# 表A.0.3 监理通知单 ★

工程名称: 盘县老黑山50MW太阳能光伏电站项目

编号: PXLHS-TZ-017

事由: 关于光伏区组件堆放的事宜

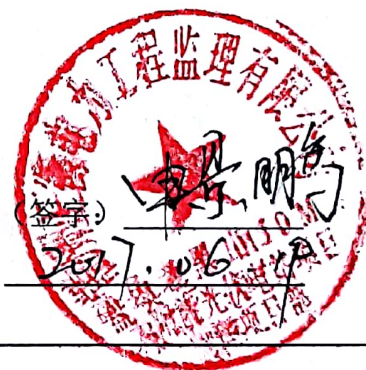
内容: 2017年6月18日监理在现场巡查时发现, 16区北组件临时堆放场地有大量组件拆箱后, 堆放方式不正确, 存在光伏板背板朝上的现象, 由于近日下雨的原因, 组件框内多有积水, 可能会直接造成组件损坏。

要求你单位加强对现场成品保护的管理, 将所有组件背板朝下, 加强防雨工作, 拆箱后的组件要及时安装。已经浸泡过雨水的组件, 要经检测无问题后, 才允许安装。
